# 調查報告

壹、案由：據悉，桃園國際機場之H幹線3孔箱涵上游遭置放卵礫石阻水，致105年6月2日第二航廈嚴重淹水及停電。究淹水致災原因及後續處理為何？機關是否涉有違失？均有深入瞭解之必要案。

貳、調查意見：

圖7 承商於0k+640阻水再藉1k+055管涵排水之流向示意圖

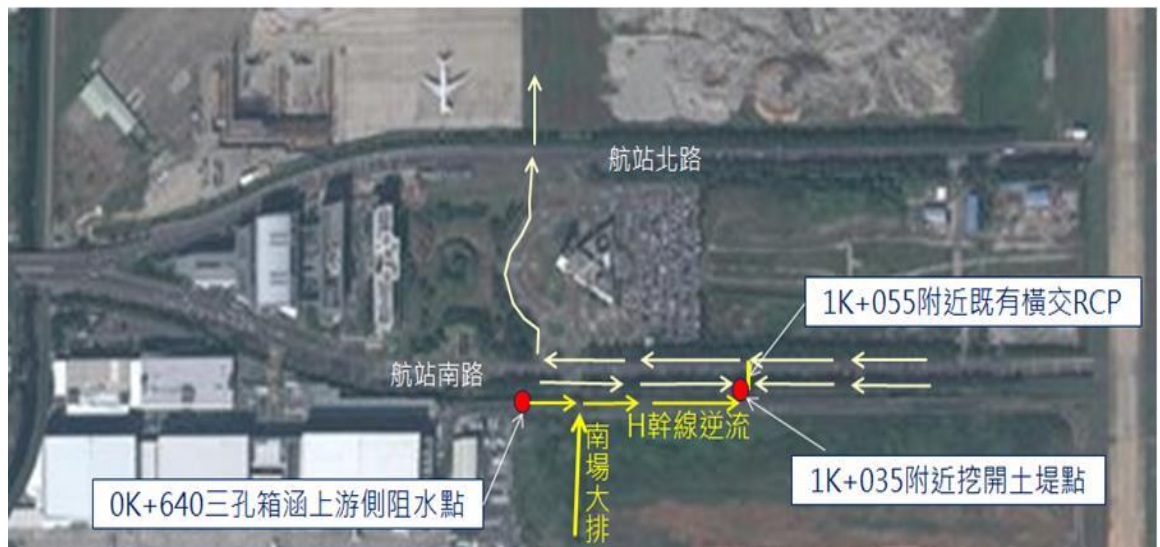
由105年6月14日H幹線已無卵礫石堆置，且降雨量較105年6月2日少卻仍溢淹情形觀之，顯見105年6月2日當天之H幹線是否有堆置卵礫石，H幹線應均會溢淹至航站南路。惟查泛亞公司於H幹線0k+640處3孔箱涵之上游(斷面積9.14平方公尺)側堆置卵礫石<sup>2</sup>阻水，使H幹線上游之水流壅高逆流，經航站南路1k+055明渠(斷面積6.63平方公尺)及下方管涵(斷面積0.5平方公尺)，接向航站南路左側邊溝，再沿既有排水路徑，經航科館旁之既有水路(斷面積2.85平方公尺與3.65平方公尺)接入F幹線(斷面積5.03平方公尺與6.42平方公尺)排至埔心溪(圖23)，各相關位置詳如附圖一。依據工程會調查報告之改善對策建議：「優先打通H

幹線0k+640處3孔箱涵之排洪瓶頸（每孔寬2.1公尺、高1.36公尺，3孔箱涵斷面積共8.568平方公尺）。」惟探究其根本，H幹線0k+640處3孔箱涵斷面積共8.568平方公尺，略低於上游斷面積9.14平方公尺，工程會即已認為「排洪瓶頸」而建議應優先打通，遑論1k+055處之管涵斷面積只有0.5平方公尺，卻須導出斷面積9.14平方公尺之通洪量，泛亞公司之舉無異於緣木求魚。又縱使降雨量係H幹線所能容納，遭泛亞公司依此方式阻水後，無法及時經由管涵宣洩，仍可能由1k+055處附近溢淹至航站南站。此與工程會調查報告致災原因分析中，H幹線於1k+060處開始溢流相符。顯見泛亞公司此舉仍具有於H幹線堆置卵礫石違反契約規定之責任，不容置疑。

圖8 WC滑行道遷建及雙線化工程工區分布圖

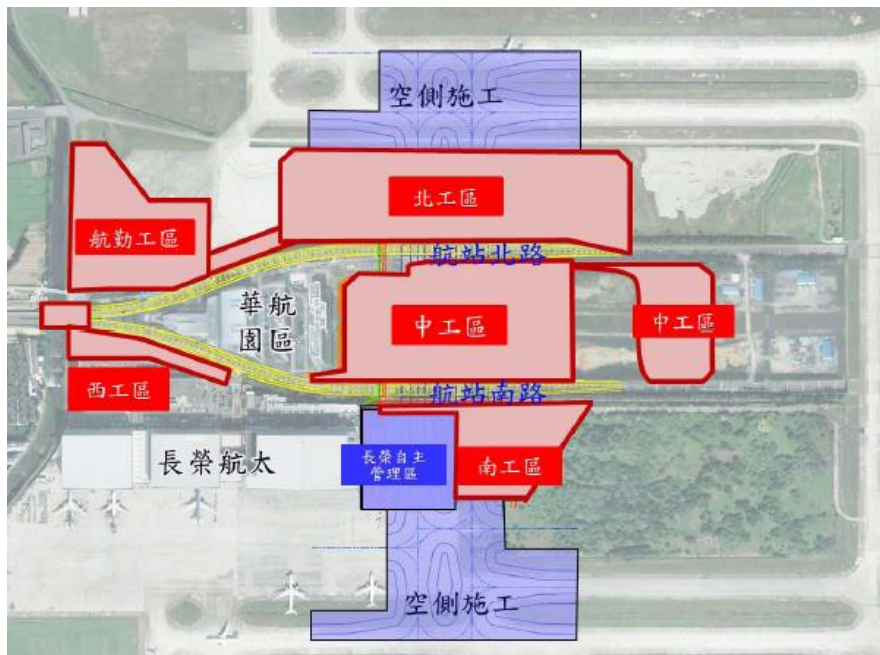
(一) 交通部為配合第三航廈站區規劃配置，將既有WC滑行道遷建西移740公尺，並擴建雙線化，於103年1月24日指示<sup>11</sup>，由國工局代為辦理WC滑行道遷建及雙線化工程，該工程土建標於104年11月20日開工，設計監造廠商為台灣世曦工程顧問股份有限公司，施工廠商為泛亞公司，契約金額為26億2,080萬元，施工之工區分為西工區、南工區、北工區、中工區、航勤工區等5座獨立互不干擾之工區同時進行（如圖24）。

(三)國工局表示，本案係承商在未陳報監造單位及該局同意情形下，將西工區C007箱涵開挖之卵礫石運至工區外之3孔箱涵上游側堆置卵礫石包阻水，並將上游既有水路改道，以輔助下游C007箱涵臨時抽排水施工之方式，經查承商原提報奉准之計畫內容，係於工區內設置抽水機以將地表逕流排除，並非將上游水路改道並排入其他水系，承商變更施作方式，未依規定提送修正計畫內容，即自行派員封堵水路，為本次事件無法事先察覺之主要原因。另據該局於105年10月5日約詢資料表示，有關土石方在工區內之搬運、或工區間之移運，則屬承商施工需求臨時堆置、或近運利用，其運送過程，因未涉及工區內土石方總數量之異動，依契約規定及一般慣例係由承商自主管理，105年5月間，承商正進行西工區C007排水箱涵施工，故將開挖土石方運送至南工區暫時堆置，爰未要求承商填列「營建土石方運輸日報表（QSP-75105-04）」。
